Az 531 0779 10 cikkszámú feszítőgörgő kialakításának változása

Cikksz.: 531 0779 10

2011.02. állapot
INA 0068

1. ábra: Az eddigi változat előlnézete

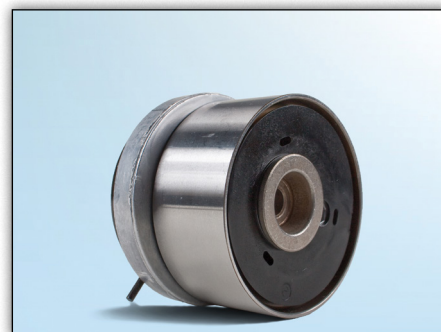
Termékeink állandó továbbfejlesztése alapján módosítottuk az 531 0779 10 cikkszámú feszítőgörgő alakját. A szerviz információ mindkét változat optikai eltéréseit ábrázolja (lásd 1. - 4. ábra).

Mindkét feszítőgörgő teljesíti a műszaki specifikációkat és korlátlanul felhasználhatók a megadott járművekhez.

A módosított feszítőgörgőkkel a fogasszíj megfeszítésére kérjük egy 6mm-es imbuszkulcsot használnon az excenter elfordítására.
